電源開発株式会社
大間原子力発電所

意見聴取会指摘事項について
(地盤関係)

平成16年8月
原子力発電安全審査課

図-4.1 解析用物性値のフロー図

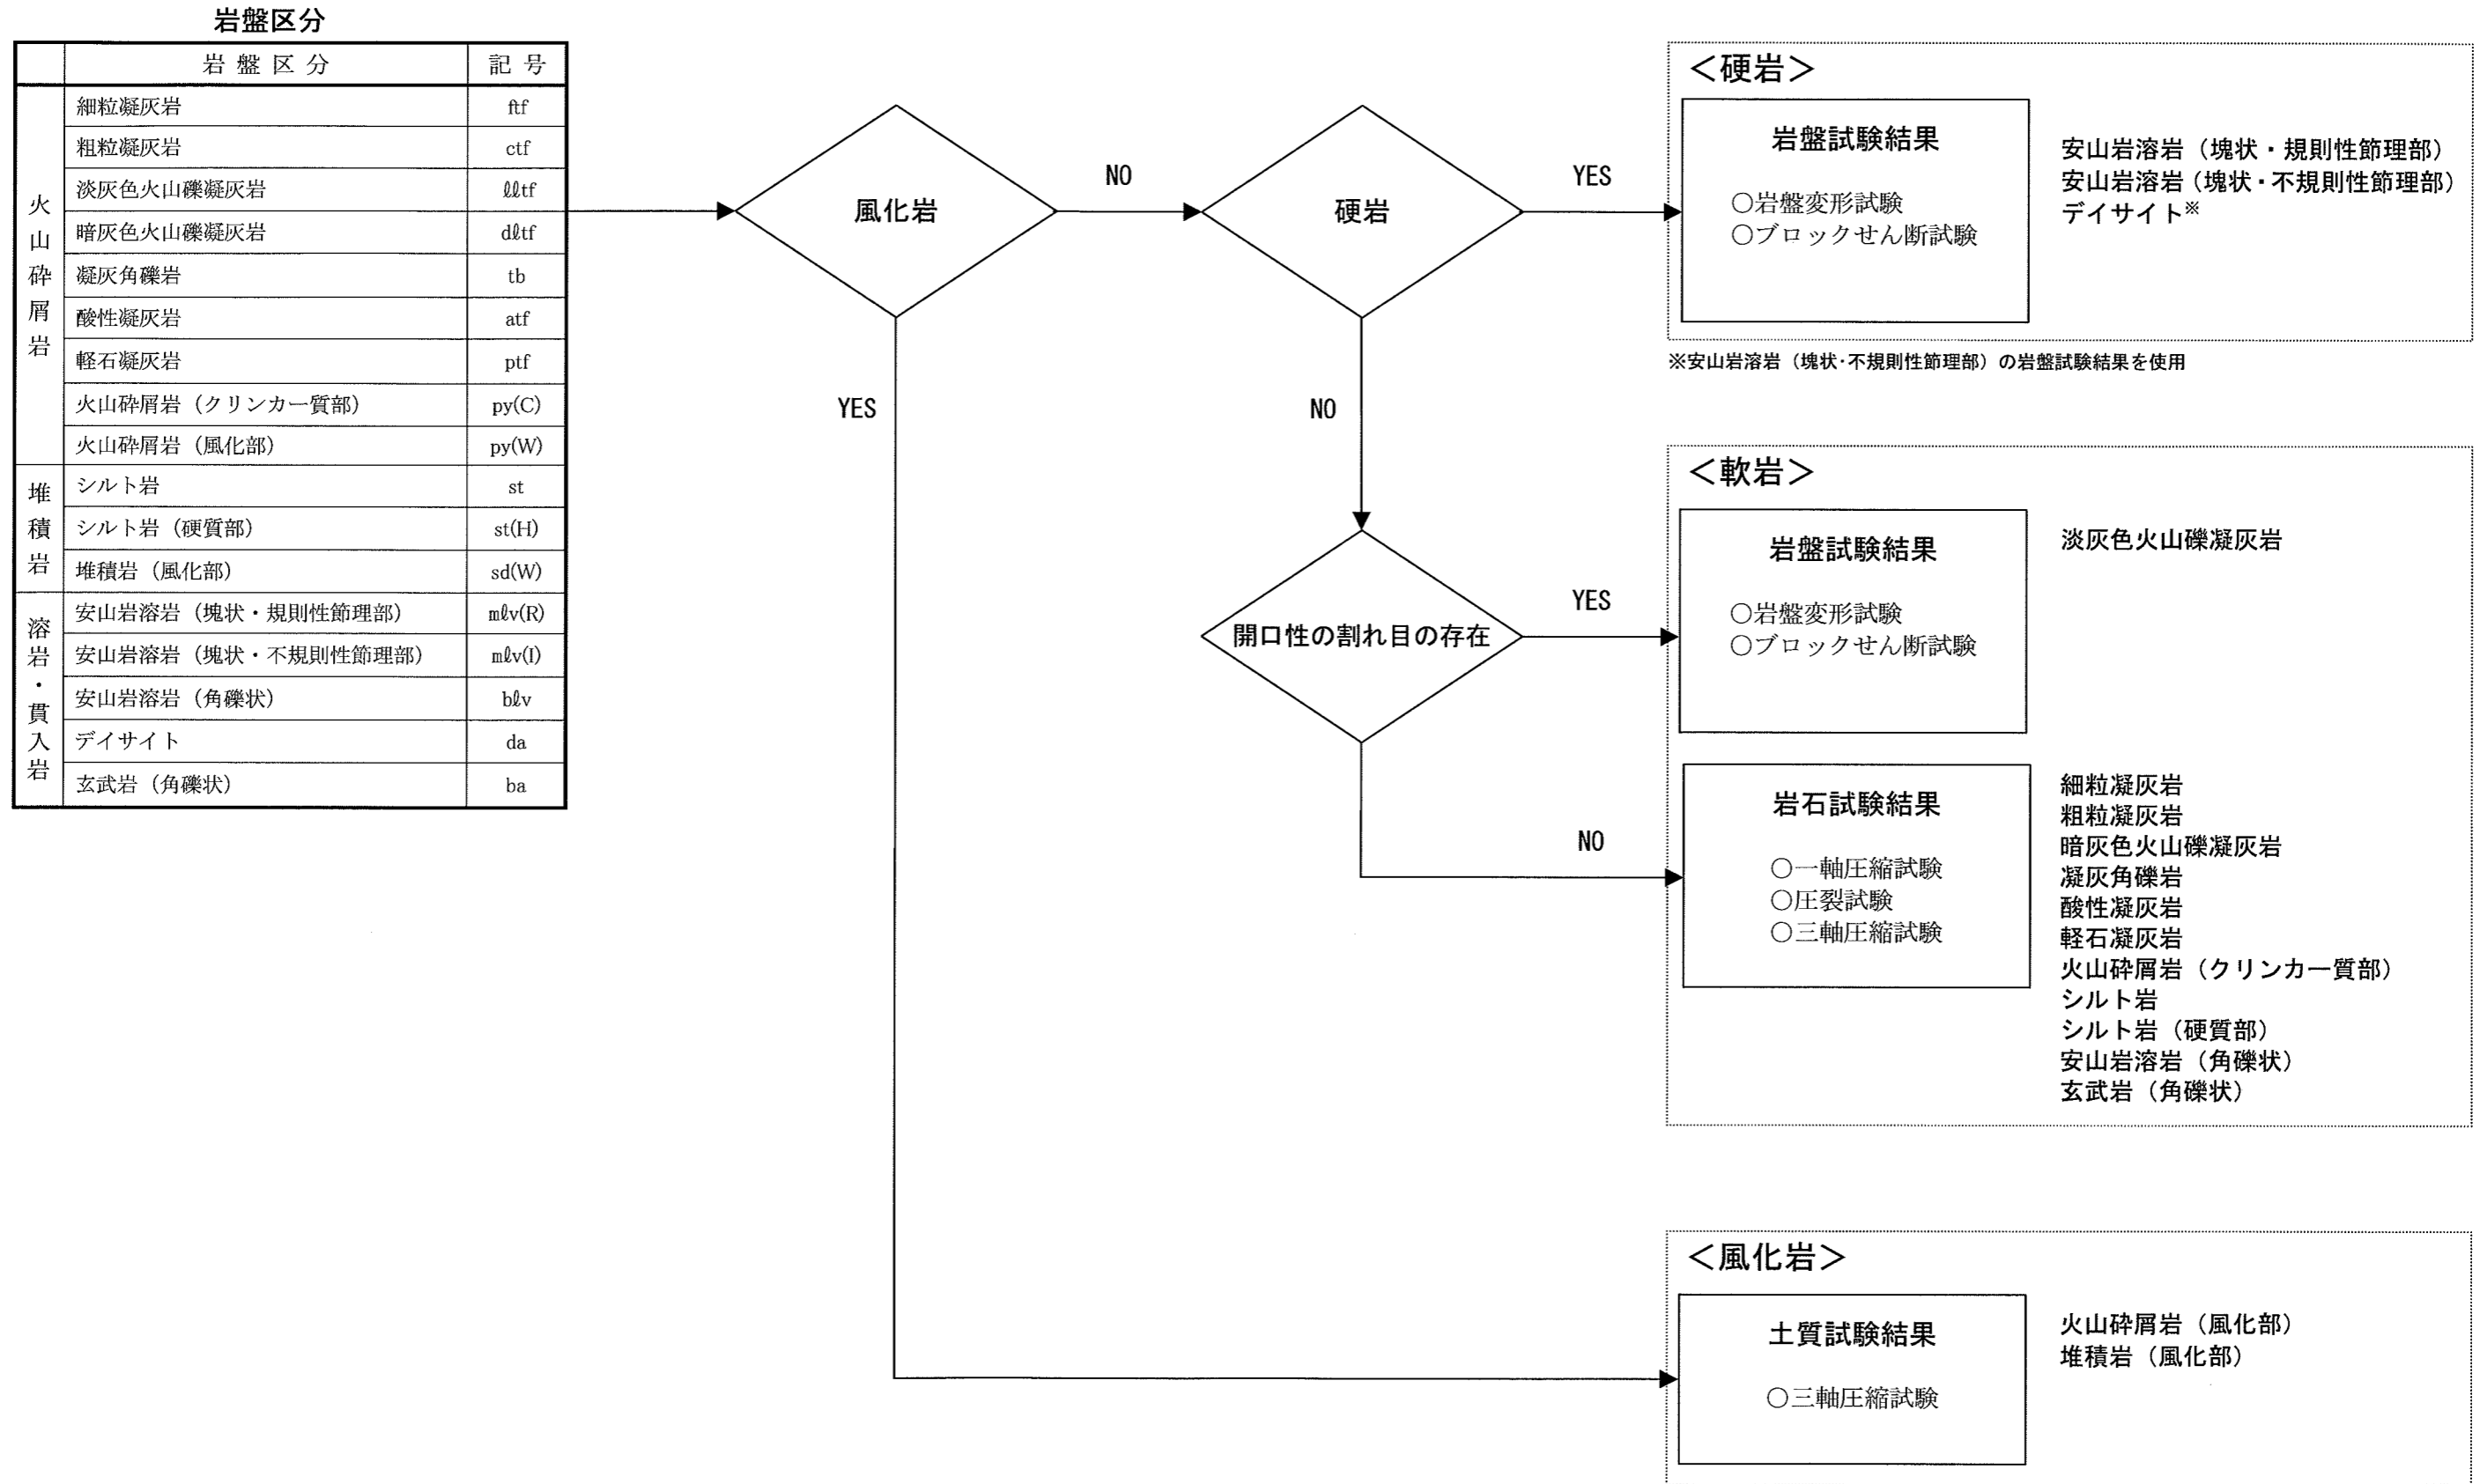
- 1) 淡灰色火山礫凝灰岩の解析用物性値の設定方法について説明すること。

これらのことから、本地点では、JEAG の考え方を参考に各岩盤区分について風化、硬さ、割れ目の状況によって硬岩、軟岩等に分類し、それぞれに応じた試験結果により解析用物性値(強度・静的変形特性)を設定している。解析用物性値設定のフローを、図-4.1 に示す。

同図によると、火山砕屑岩(風化部)と堆積岩(風化部)の風化岩は、土質試験により評価している。安山岩溶岩(塊状・規則性節理部)、安山岩溶岩(塊状・不規則性節理部)については、節理の発達している硬岩であることから岩盤試験により評価している。試掘坑内に分布する淡灰色火山礫凝灰岩は全体的に塊状な軟岩であるが、局所的に開口性の割れ目等が存在することから割れ目を対象とした試験も含む岩盤試験により評価している。開口性の割れ目の存在しない細粒凝灰岩、粗粒凝灰岩、暗灰色火山礫凝灰岩、凝灰角礫岩、
